# **Avis délibéré de l'Autorité environnementale sur la réalisation de la ZAC Part-Dieu Ouest à Lyon (69) - Actualisation de l'avis Ae n°2015-52**

**n°Ae : 2016-99**

Figure 2 : Répartition des sources de pollution à partir de l'exemple des oxydes d'azote, montrant la part prépondérante du trafic routier dans la pollution de l'atmosphère de la ZAC (Source dossier page 86)

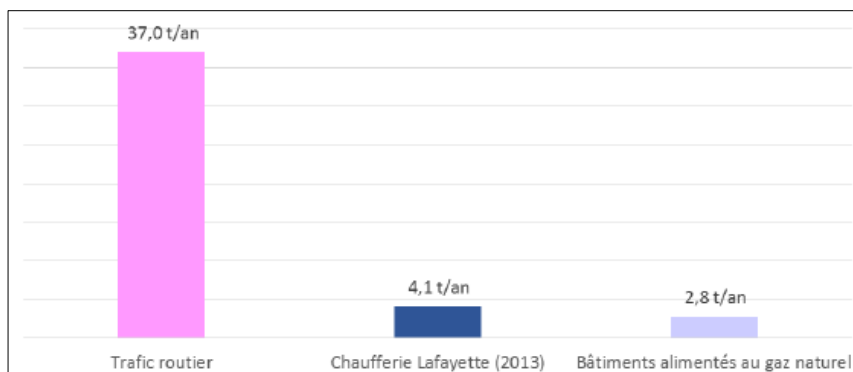
Le dossier mentionne, sans pouvoir en chiffrer l'ampleur, l'importance de la problématique de la qualité de l'air intérieur et souligne que cela représente un enjeu pour le projet.

L'enjeu de qualité de l'air est cependant toujours considéré comme moyen avec une amélioration prévue en 2030 du fait des progrès technologiques sur les véhicules. L'Ae rappelle que rien ne permet d'affirmer que l'évolution des technologies ayant un effet positif sur la qualité de l'air ne s'accompagnera pas d'une évolution des connaissances de ses effets induisant un renforcement des normes de qualité pour la santé de la population.

Le dossier indique que cet enjeu est à « appréhender à l'échelle de l'agglomération » et que le « volant d'action » du projet est limité car « pouvant apporter des réponses à la pollution de proximité uniquement ». L'Ae souligne cependant que le projet est stratégique pour l'agglomération et que les risques sanitaires liés à la qualité de l'air représentent un enjeu important dont dépendent un nombre significatif de vies humaines. Étant donné le nombre important de sources de pollution, tous les maîtres d'ouvrage peuvent considérer que leur latitude est faible, ce qui n'amène pas légitimement à considérer pour autant qu'il s'agit d'un enjeu moyen.

***L'Ae recommande d'inscrire l'enjeu qualité de l'air au niveau fort afin de garantir sa bonne prise en compte dans le cadre du projet, tant en ce qui concerne la mobilité que l'habitat.***
